Název a číslo stavby: **Tramvaj Plotní - soubor staveb - etapa 2-4**

Věc: Vyjádření k předložené ZBV č. 3/44.3 – SO 100.10.2-2/1 – Nové oplocení, vč. demolice stávajícího

Název a evidenční číslo Stavby: <b>Tramvaj Plotní - soubor staveb - etapa 2-4</b>	Číslo SO/PS / / číslo Změny SO/PS: <b>SO 100.10.2-2/1</b>	Číslo ZBV: <b>3/44.3</b>
Název stavebního objektu/provozního souboru (SO/PS): <b>Nové oplocení, vč. demolice stávajícího</b>

**SITUACE OPLOCENÍ**  
 příloha č. 11

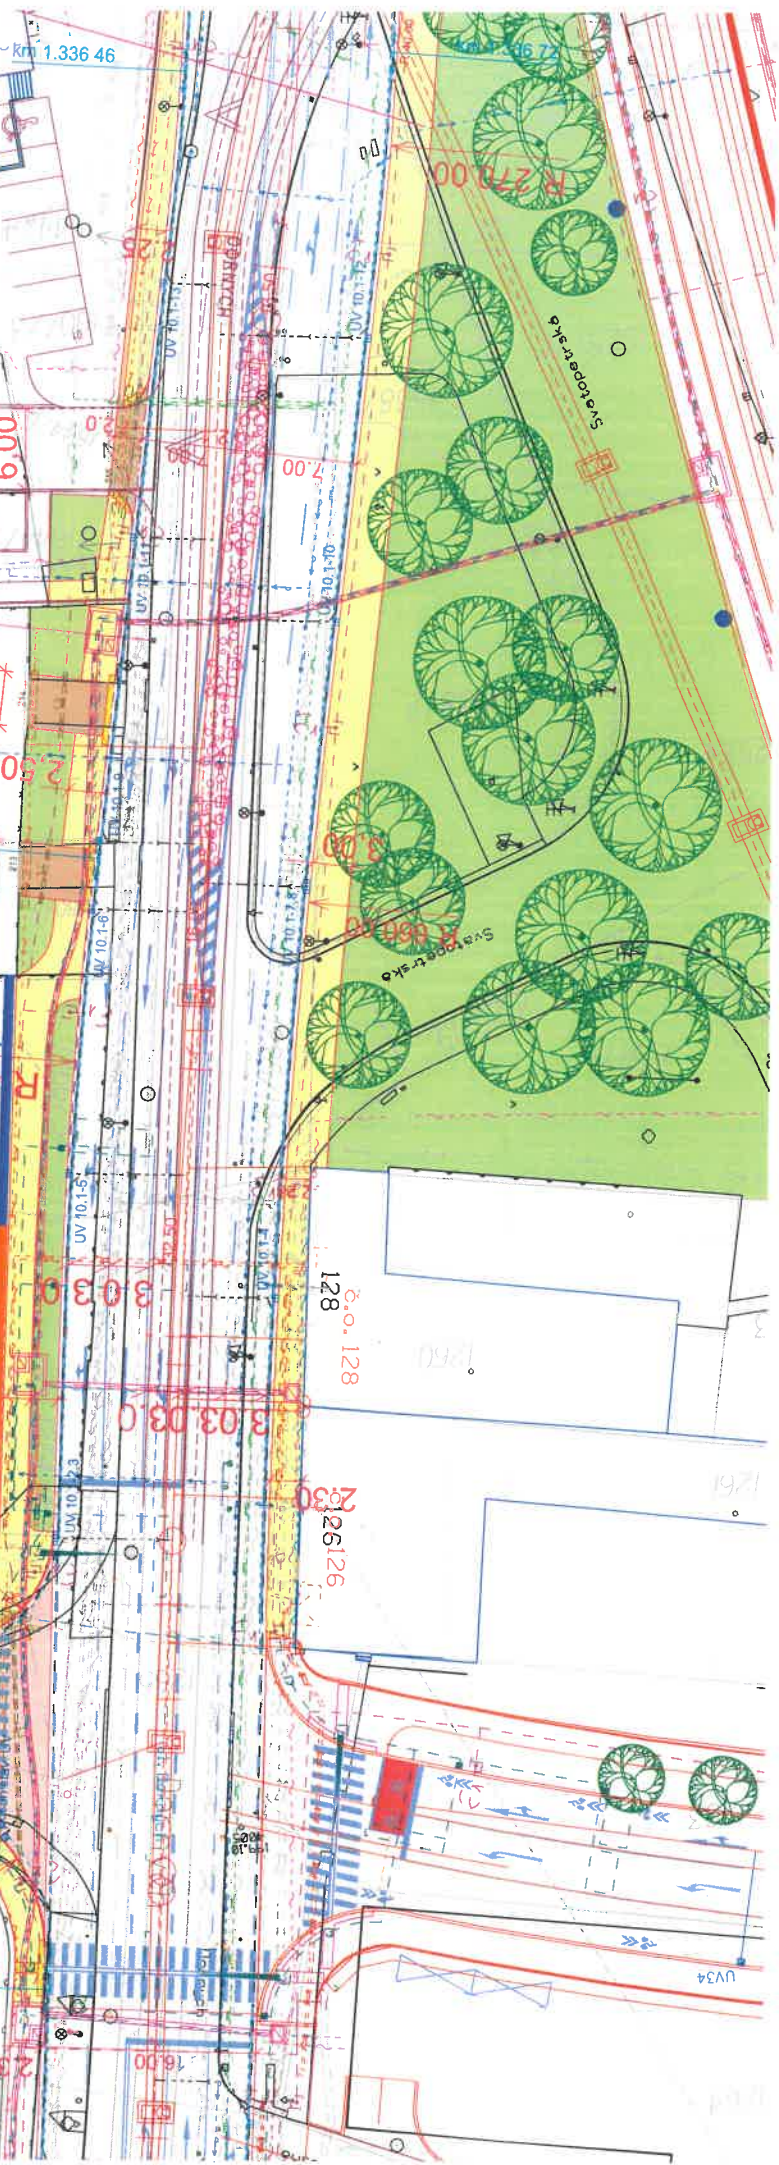
ŘEZ č. 1: založení na základových pasech: 0,6 x 0,9 m; dorovnání výškové úrovně tvárnicemi ze ztraceného bednění výšky 0,6 m; pletivo výšky 1,8 m; v délce 17,6 m.

ŘEZ č. 2: založení na základových pasech: 0,6 x 0,9 m; dorovnání výškové úrovně tvárnicemi ze ztraceného bednění výšky 0,4 m; podhrabové desky; pletivo výšky 1,8 m; v délce 23,1 m.

ŘEZ č. 3: založení sloupků do betonových patek; podhrabové desky; pletivo výšky 1,8 m; v délce 25 m.
